Modulo per la presentazione delle osservazioni per i piani/programmi/progetti sottoposti a procedimenti di valutazione ambientale di competenza statale

ID: Codice procedura (ID_VIP/ID_MATTM): 12691

“Progetto di un impianto eolico denominato “Pitigliano” ubicato nei comuni di Pitigliano (GR) e Sorano (GR) costituito da 20 (venti) aerogeneratori di potenza nominale 7,0 MW per un totale di 140,0 MW con relative opere connesse ed infrastrutture indispensabili”

Immagine 3. Cumulo di una parte di impianti eolici, fotovoltaici e geotermici industriali in progettazione ed esistenti intorno all’eolico industriale “Pitigliano”.

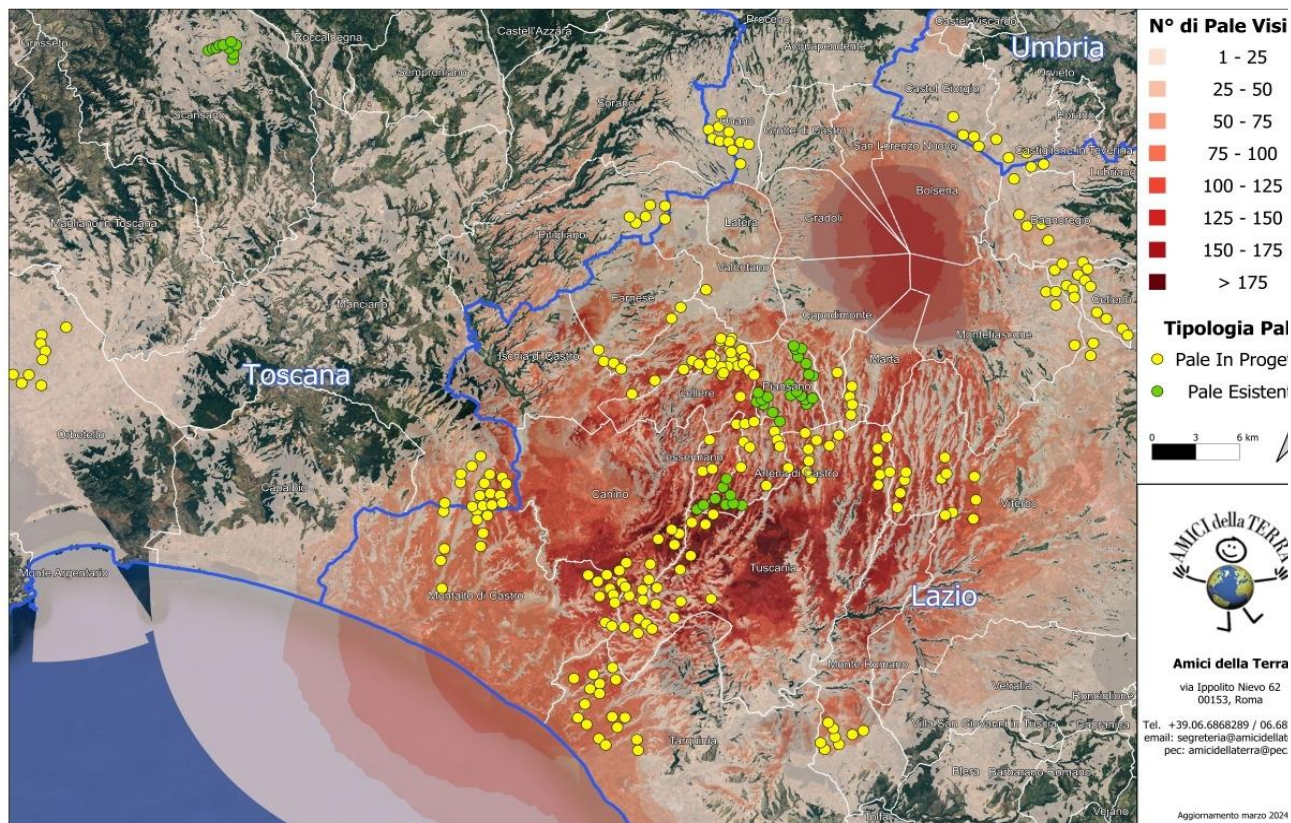
Beni Culturali “*Ambito paesaggistico, geologico e geomorfologico dell’orlo della caldera di Latera ...*” Non vengono nemmeno citati gli impianti eolici in progetto al MASE, il “Rempillo” (6 aerogeneratori) e un altro in verifica amministrativa di 14 aerogeneratori e 72, 6 MW. Ad oggi nei territori di Pitigliano, Sorano e in quello limitrofo potenzialmente potrebbero essere insediati 40 aerogeneratori alti 200 metri e larghi 170. Ma la proponente non cita neanche altri impianti che creerebbero il cumulo e quindi maggiore impatto. Infatti, sul territorio della “Città del Tufo” (Sorano e Pitigliano) impatterebbero anche l’impianto eolico “Montarzo” di Onano con 13 aerogeneratori con le dimensioni ricordate, l’altro eolico industriale nel territorio di Valentano con sette aerogeneratori (stesse dimensioni), gli impianti di Farnese con un minieolico di 3 Torri alte 60 metri già installate in località Poggio del Crognolo e l’impianto eolico industriale “Vallerosa” (7 aerogeneratori alti 200 metri e larghi 158 metri) in procedura VIA presso la Regione Lazio. Inoltre, altri impianti del minieolico già presenti a Valentano, Cellere e Piansano e due progetti eolici industriali con le stesse dimensioni (200 m x 170 m) nel Comune di Ischia di Castro. La valutazione del cumulo non prende neanche in considerazione gli impianti industriali di fotovoltaico e agrivoltaico in progetto a Farnese, Valentano, Ischia di Castro, Cellere. L’impianto geotermico in procedura Via al MASE, progettato nella Caldera di Latera. Quindi è stata effettuata una valutazione del potenziale impatto cumulativo non veritiera a dispetto di quanto affermato dalla proponente che sostiene di aver preso in considerazione uno spazio di 10 km intorno al suo impianto per gli impatti che si creerebbero.

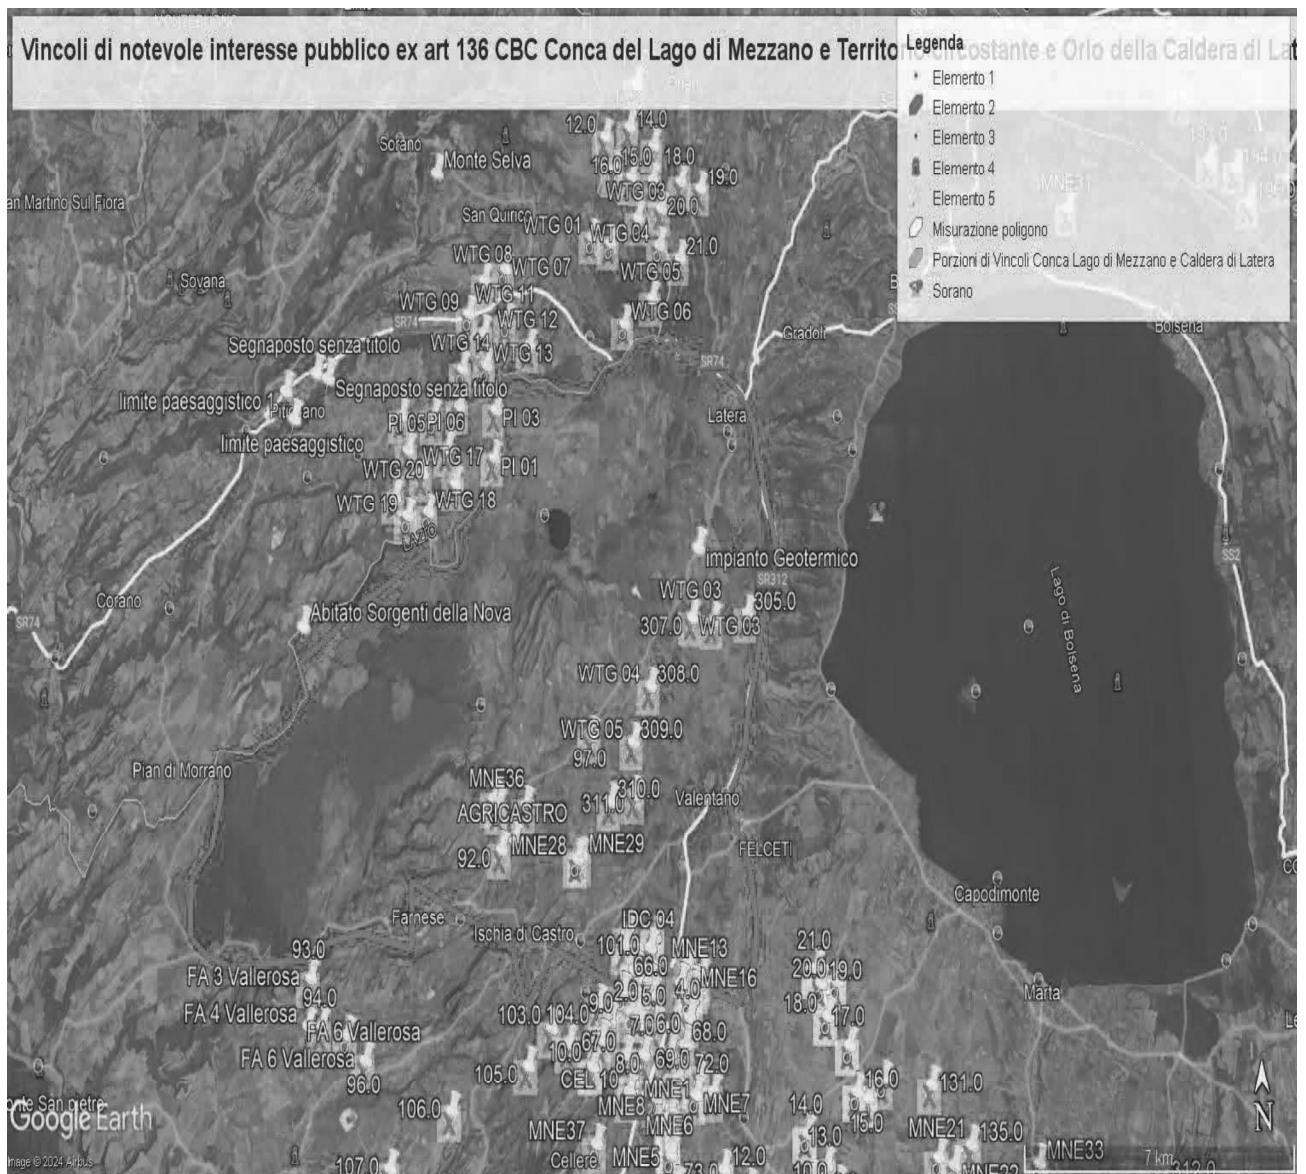
Al contrario si evidenzia che l'impianto eolico industriale citato non solo ricadrebbe con tutti e 20 gli aerogeneratori all'interno delle fasce di rispetto di 3 km di due vincoli paesaggistici di notevole interesse pubblico esistenti nella Regione Lazio e con una parte di essi nel vincolo paesaggistico del Centro abitato di Sorano (GR) quindi in aree non idonee all'installazione di impianti di energia rinnovabile. Addirittura, alcuni aerogeneratori sarebbero ubicati a poche centinaia di metri dai perimetri dei due vincoli paesaggistici laziali ex art 136 del CBC.

Come è illustrato nell'immagine si ribadisce che l'impianto industriale "Pitigliano" ricade completamente all'interno delle fasce di rispetto dei due vincoli di notevole

interesse pubblico e lambisce quelle di un terzo vincolo e quindi come affermato dal Consiglio di Stato nelle sentenze citate, l'impianto è insediato in area non idonea ai sensi dell'art. 20 comma 8 lettera c quater del D.Lgs. n. 199/2021 e ss.mm.ii al contrario di quanto sostiene la proponente.

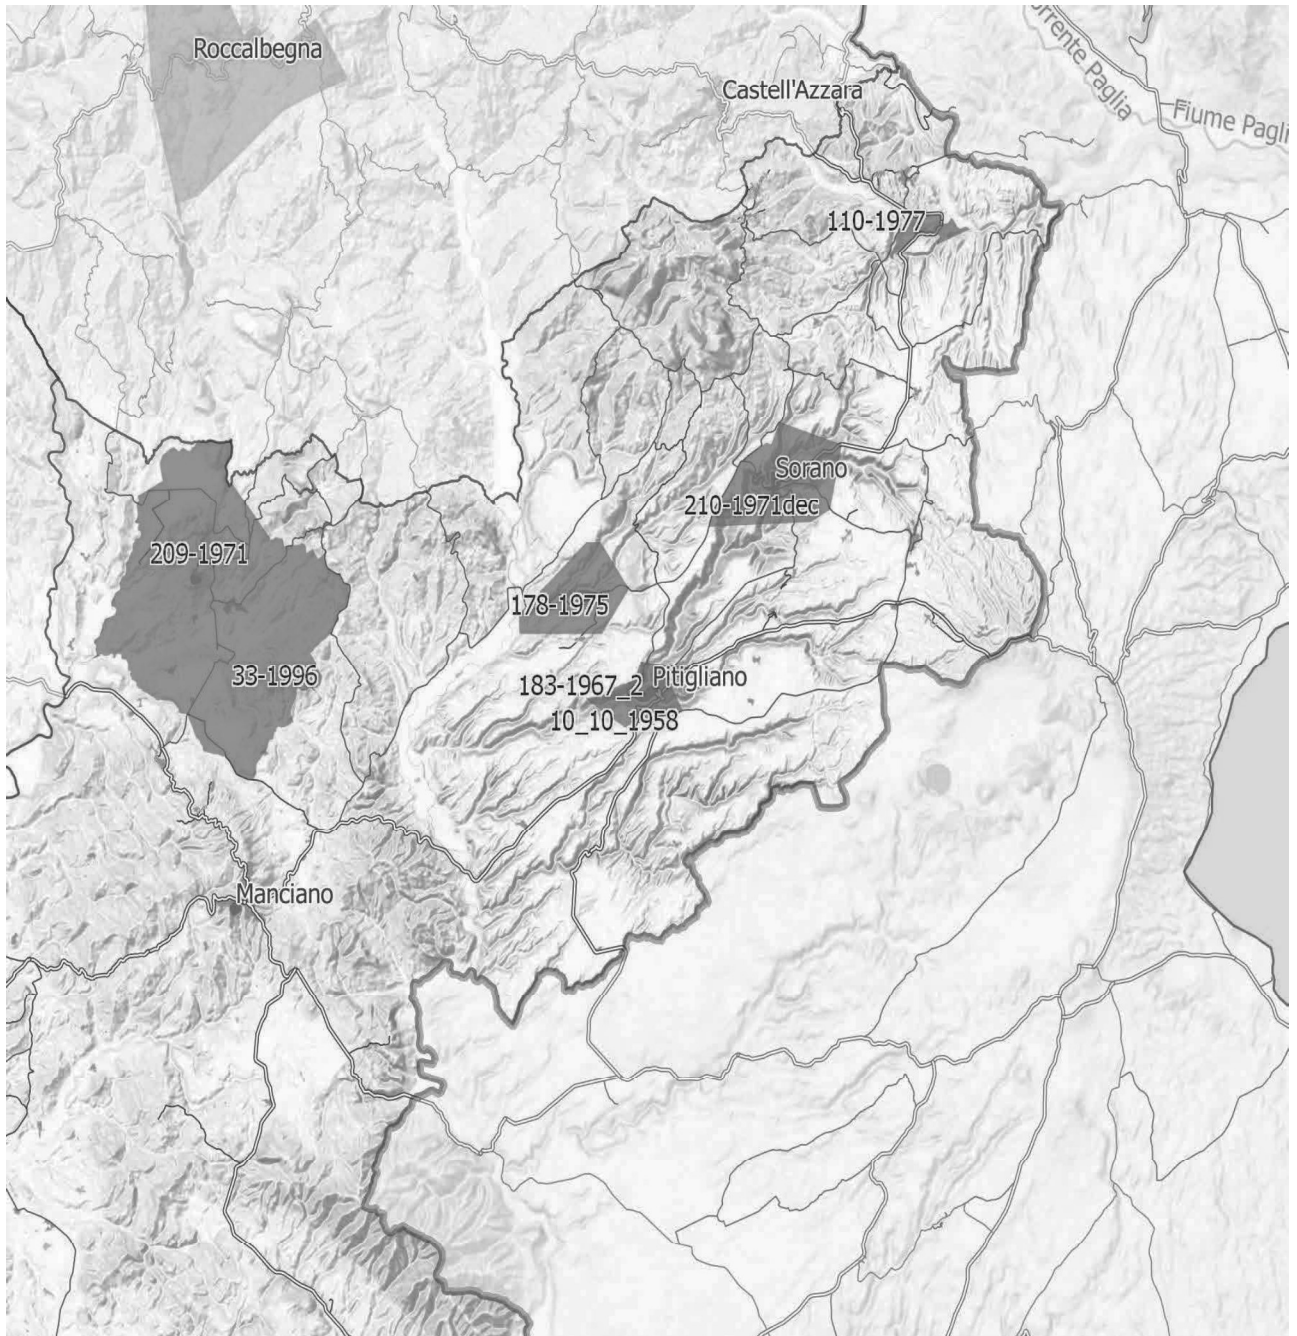
Inoltre, come sostiene la Proponente parte dell'impianto si verrebbe a trovare a 3,5 km dal centro abitato di Sorano. Infatti, tre degli aerogeneratori WTG 08, 09, 10 sono addirittura all'interno delle fasce di rispetto dei 3 km del suo vincolo paesaggistico di notevole interesse pubblico ex art 136 del CBC. Si evidenzia che così si crea

un'ulteriore incompatibilità con la tutela del Paesaggio.

IMMAGINE n 5. Mappa eolici elaborata dall'Associazione Amici della Terra. La mappa evidenzia il cumulo degli impianti tra Lazio e Toscana.

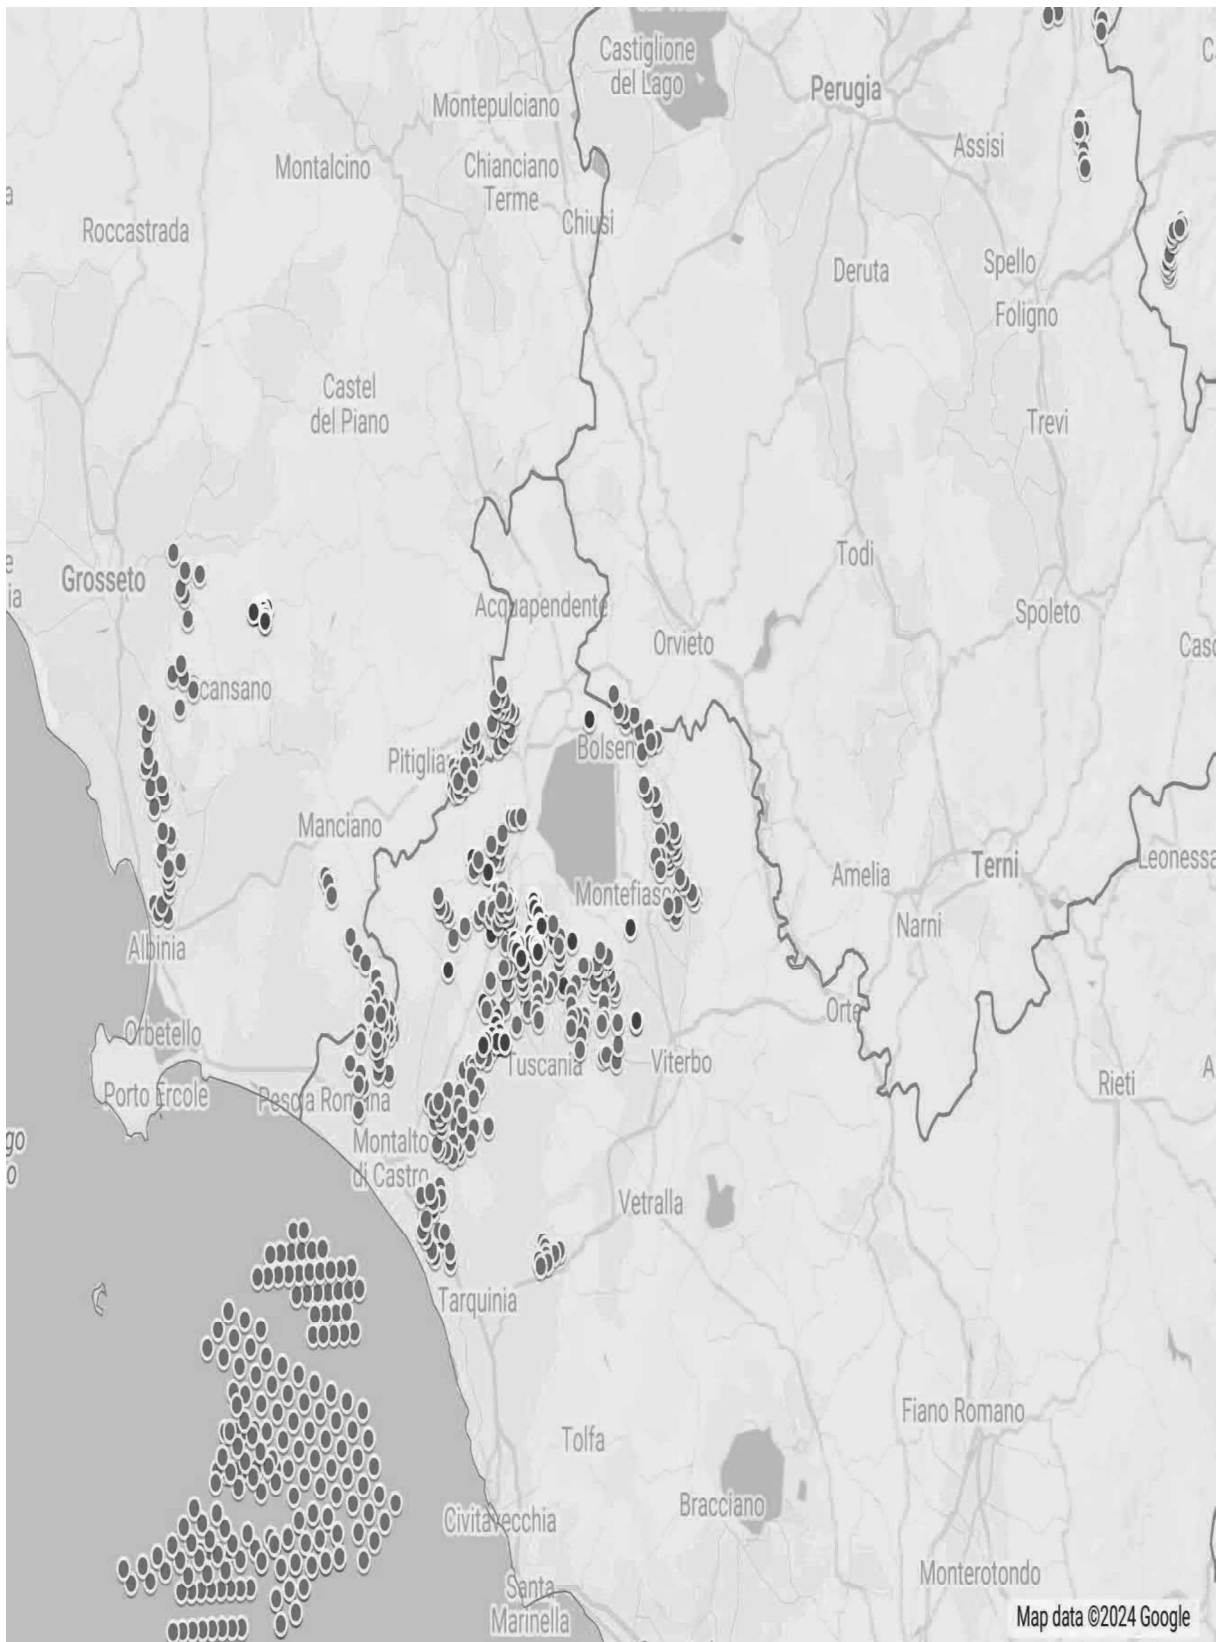
Riguardo al cumulo degli impianti FER, le mappe prodotte dalla proponente riguardano, come già evidenziato, soltanto una parte molto piccola degli impianti FER dell'area intermedia e vasta e in particolare di quelli eolici che contribuiscono a creare un notevole cumulo e la saturazione del territorio tosco laziale. Riguardo al cumulo dei soli impianti eolici si riporta la mappa dell'intervisibilità degli impianti eolici elaborata dall'Associazione nazionale “Amici della Terra”.

Se agli impianti eolici rappresentati qui sopra che non comprendono sia l'impianto eolico Pitigliano e le altre 14 pale del progetto eolico in verifica amministrativa sempre nel territorio di Pitigliano si aggiungono i migliaia di ettari (7000 fin'ora) di territorio occupato dagli impianti fotovoltaici e agrivoltaici e dalle altre tipologie appare chiaro il numero spropositato degli impianti FER nella bassa toscana e nella Tuscia.
